INTERVENTO DI NUOVA REALIZZAZIONE PONTE SUL NAVIGLIO PAVESE TRA VIA GHISONI E VIALE REPUBBLICA E RIQUALIFICAZIONE VIABILISTICA

PROGETTO ESECUTIVO

Autorizzazioni Enti

Oggetto: Conferenza di Servizi decisoria – forma simultanea modalità sincrona artt.14, comma 2, e 14-ter, L. 241/90. – Determinazione conclusiva. Intervento di risanamento conservativo ponti Bailey sul Naviglio Pavese tra Via Ghisoni e Viale Repubblica [POP195]

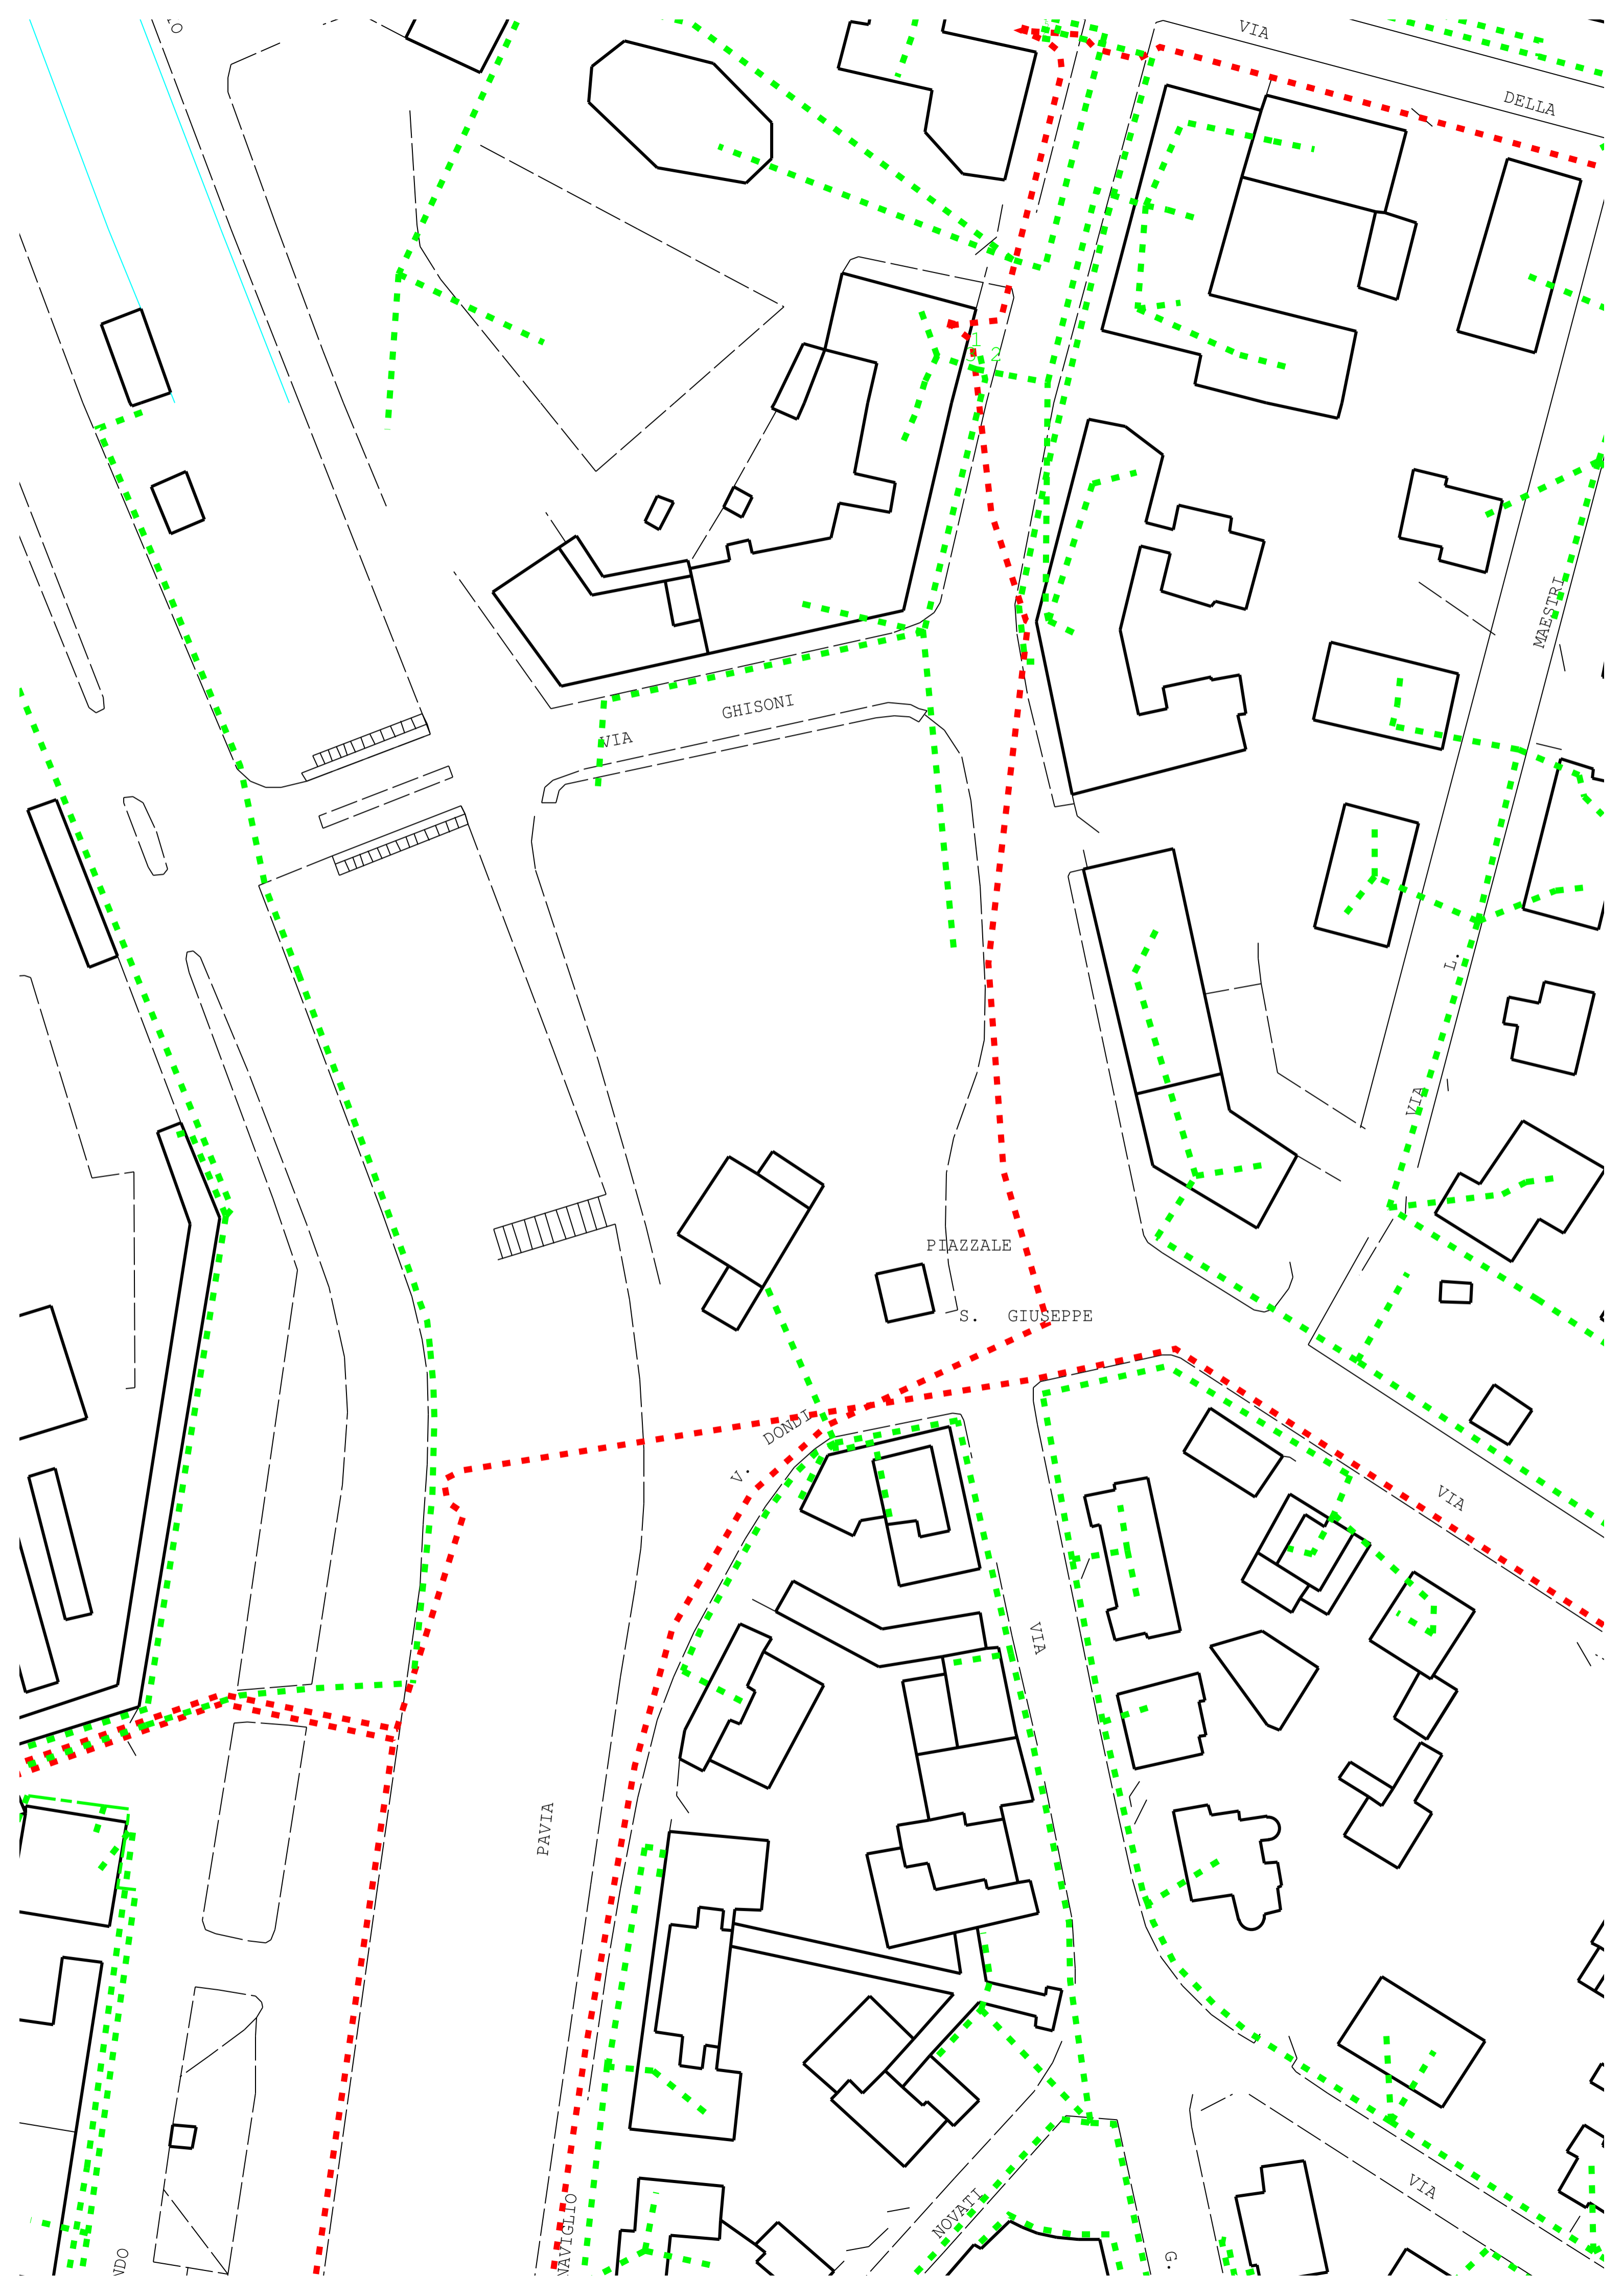
Scusandoci per il disagio, in riferimento al Vostro intervento, confermiamo che nell'area da voi segnalata sono posati nostri cavi elettrici aerei e sotterranei; tali cavi, nonché tutti gli accessori ed impianti ad essi inerenti, sono costantemente tenuti in tensione e possono dunque costituire grave pericolo per chiunque li danneggi o comunque venga a contatto senza osservare ed applicare le cautele del caso.

Vi allegiamo una planimetria indicativa (tratteggio rosso linee MT e verde linee BT) segnalandovi altresì che l'utilizzo delle informazioni fornitevi, costituiscono dati sensibili ai fini della sicurezza aziendale, è strettamente limitato alla Vs. iniziativa in corso, da parte di personale Vs. addetto o incaricato.

Vi chiediamo inoltre, di valutare, nell'area di intervento, la predisposizione di idonee canalizzazioni interrato per consentire eventuali ampliamenti e/o manutenzioni delle reti di distribuzione elettrica al fine di evitare e/o limitare interventi di manomissioni futuri, e pertanto i nostri tecnici sono disponibili per eventuali incontri o sopralluoghi.
